**Verslag huishoudelijke elektrische installatie op laagspanning en zeer lage spanning****Algemeen:**

Referentie: 008-20260513-03	Datum controle: 13/05/2026
Keurder: 008

Eigenaar:	EAN-code: 541448820057753315
Adres installatie: Wolfsdonksteenweg 3, 3201 - Langdorp	Nummer teller(s): 1SAG1200384093
	Distributienetbeheerder installatie: Fluvius
Datum uitvoering installatie:	☒ Vóór 01/10/1981 ☐ Tussen 01/10/1981 en 01/06/2020 ☐ Vanaf 01/06/2020
Type:	☒ Wooneenheid ☐ Niet-huishoudelijk ☐ PV ☐ Batterij ☐ Laadpaal

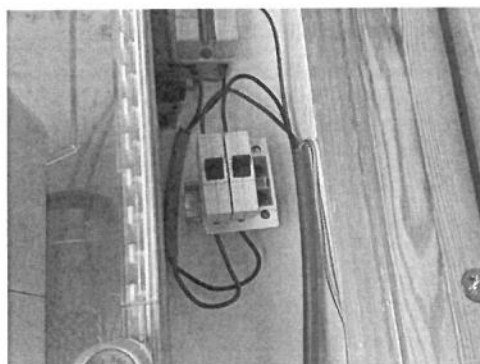
D25 - De verbindinginstallaties en/of de beveiligingstoestellen (veiligheden, vermogensschakelaars, differentieelstroombeveiligingsinrichtingen...) moeten op steunpanelen gegroepeerd en gemonteerd zijn in één of meer schakel- en verdeelborden. (Boek 1: 5.3.5.1)

Opmerking: Oa inkom

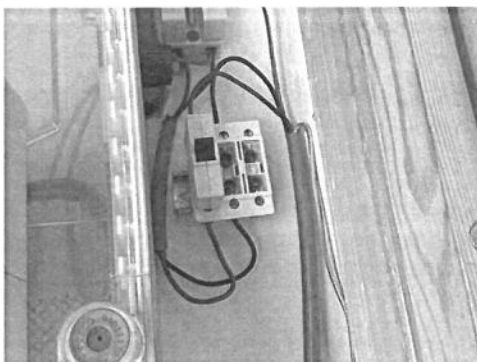
D25 - De verbindinginstallaties en/of de beveiligingstoestellen (veiligheden, vermogensschakelaars, differentieelstroombeveiligingsinrichtingen...) moeten op steunpanelen gegroepeerd en gemonteerd zijn in één of meer schakel- en verdeelborden. (Boek 1: 5.3.5.1)

Opmerking: Oa inkom

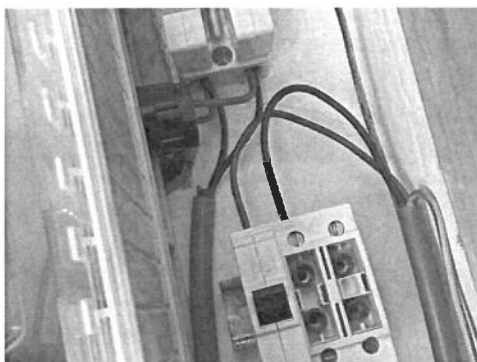
B30 - De houder van de beveiliging in een huishoudelijke ruimte is niet voorzien van aangepaste kalibreerelementen (Boek1: 5.3.5.5).

Opmerking: Oa inkom

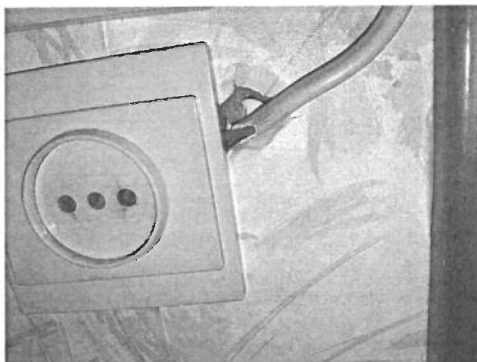
B34 - Het kabeltype van de meterbord verbinding aan de oorsprong van de installatie beantwoord niet aan de minimale vereisten vastgelegd door de distributienet beheerder. (Boek1: 1.5 + SYNERGRID C1/107)

Opmerking: VOB niet intern uitgevoerd,

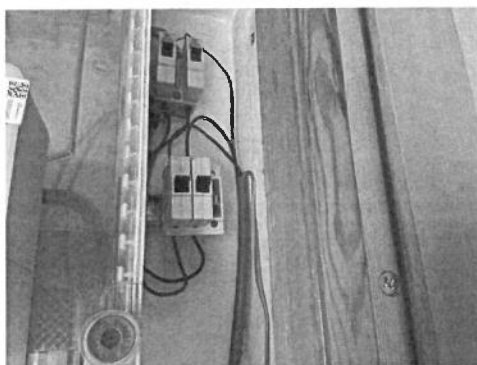
C21 - Het gebruik van geleiders van het type VOB, zonder bijkomende afscherming is niet toegestaan (Boek 1: 5.2.9.6).
Opmerking: Oa inkom, keuken, slaapkamer 3,...

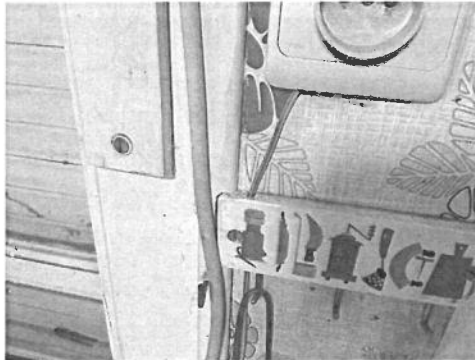
C21 - Het gebruik van geleiders van het type VOB, zonder bijkomende afscherming is niet toegestaan (Boek 1: 5.2.9.6).
Opmerking: Oa inkom, keuken, slaapkamer 3,...

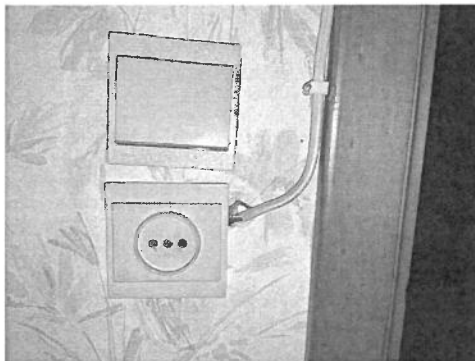
C21 - Het gebruik van geleiders van het type VOB, zonder bijkomende afscherming is niet toegestaan (Boek 1: 5.2.9.6).
Opmerking: Oa inkom, keuken, slaapkamer 3,...

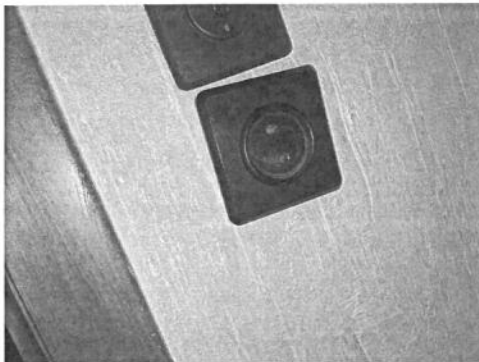
A20 - Er bevindt zich een contactdoos zonder beschermingsgeleider in de elektrische installatie. Deze is niet geplaatst achter een differentieelstroombeschermingsinrichting met grote (max. 30mA) of zeer grote (max. 10mA) gevoeligheid.
Opmerking: Oa keuken, eetkamer, slaapkamer 1,...

C38 - Het gebruikte kabeltype (snoerkabel) voldoet niet aan de specificaties die van toepassing zijn op voedingsleidingen voor vaste installatie (Boek 1: 1.4.2.1, 5.2.6.2).
Opmerking: Oa slaapkamer 3

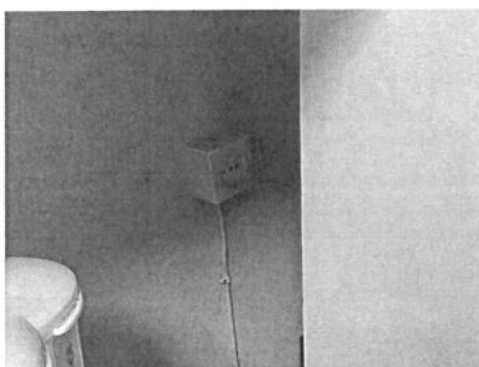
A20 - Er bevindt zich een contactdoos zonder beschermingsgeleider in de elektrische installatie. Deze is niet geplaatst achter een differentieelstroombeschermingsinrichting met grote (max. 30mA) of zeer grote (max. 10mA) gevoeligheid.
Opmerking: Oa keuken, eetkamer, slaapkamer 1,...

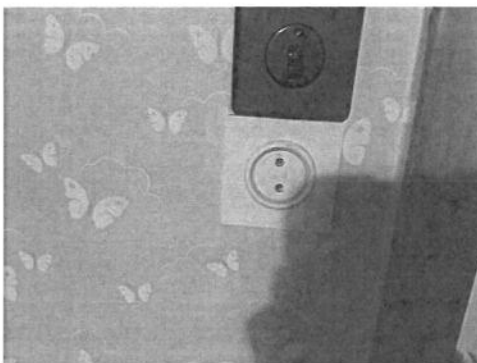
A20 - Er bevindt zich een contactdoos zonder beschermingsgeleider in de elektrische installatie. Deze is niet geplaatst achter een differentieelstroombeschermingsinrichting met grote (max. 30mA) of zeer grote (max. 10mA) gevoeligheid.
Opmerking: Oa keuken, eetkamer, slaapkamer 1,...

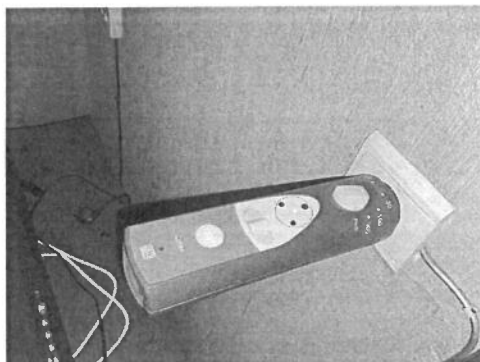
A20 - Er bevindt zich een contactdoos zonder beschermingsgeleider in de elektrische installatie. Deze is niet geplaatst achter een differentieelstroombeschermingsinrichting met grote (max. 30mA) of zeer grote (max. 10mA) gevoeligheid.

Opmerking: Oa keuken, eetkamer, slaapkamer 1,...

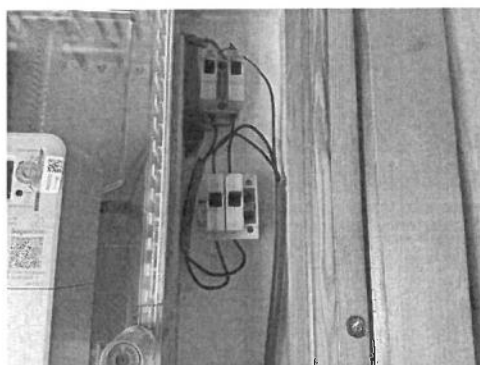
A16 - Er is geen continuïteit van de beschermingsgeleider van de contactdoos (Boek 1: 5.4.3.4).
Opmerking: Oa living
